第5回 木曽川水系流域委員会

木曽川水系河川整備計画変更(案) 【パブリックコメントで頂いた主な意見に対する考え方】

令和2年2月13日

国土交通省 中部地方整備局

横越地区(イメージ図)

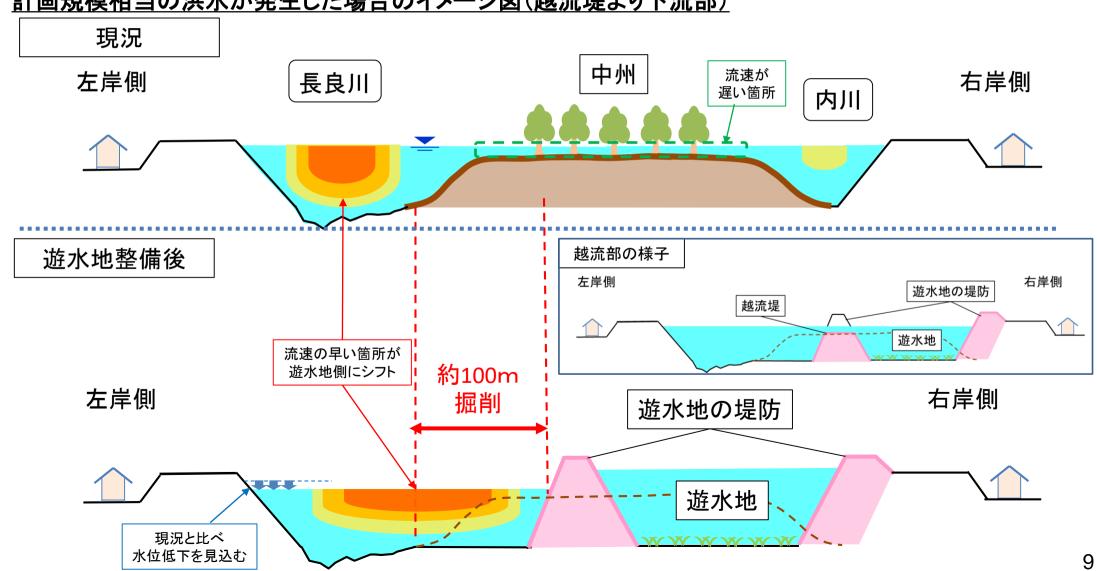
- ①河道内に構造物を作ることで障害物になるのではないか。
- ②流れを一本化することで左岸堤への負荷が増大するのではないか。
- ③支川(余取川)へのバックウォーターが増加するのではないか。
- ④地下水等により、調節容量が圧迫されるのではないか。
- ⑤右岸側の内水処理はできるのか。
- ⑥周囲堤の下部に位置する既設用水路をどのように切り回すのか。

遊水地整備に伴う中州部の河道掘削等により、従来の河道より流れをスムーズにすることで、遊水地前面において一定の水位低下効果を見込んでいます。 なお、堤防等の詳細な構造については地質調査結果等の結果を踏まえ、適切な構造となるよう検討し、「表−3.1.9 遊水地の概要」に記載の通り、遊水地の 整備に取り組んで参ります。

遊水地での貯留や、中州部の掘削によって流れをスムースにすることにより、全体的な傾向として、現況と比較し遊水地前面において、一定の水位低下効果や流心が遊水地側に寄ることによる左岸付近における流速低減効果を見込んでおり、地域の浸水被害軽減に寄与するものと考えています。

附図 1.洪水、高潮等による災害の発生の防止又は軽減に関する事項 P治-13

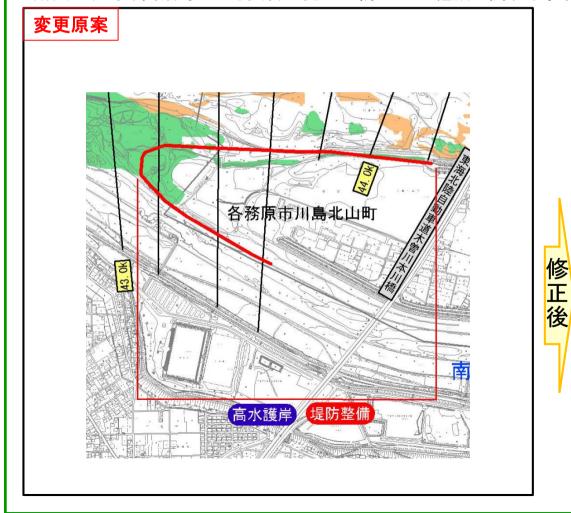
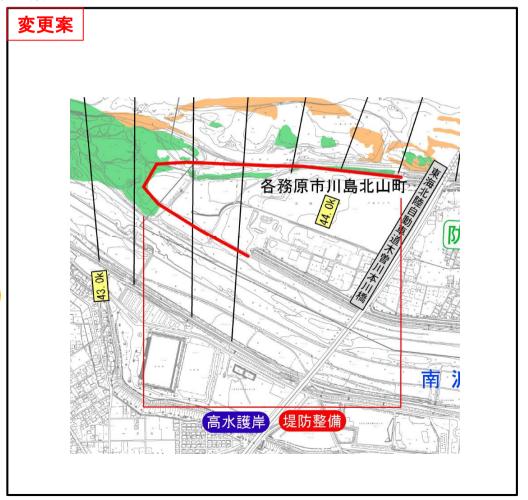
・【別冊図面:その他の意見】 図面 治-13において、堤防整備の赤線がズレています。

図を修正します。
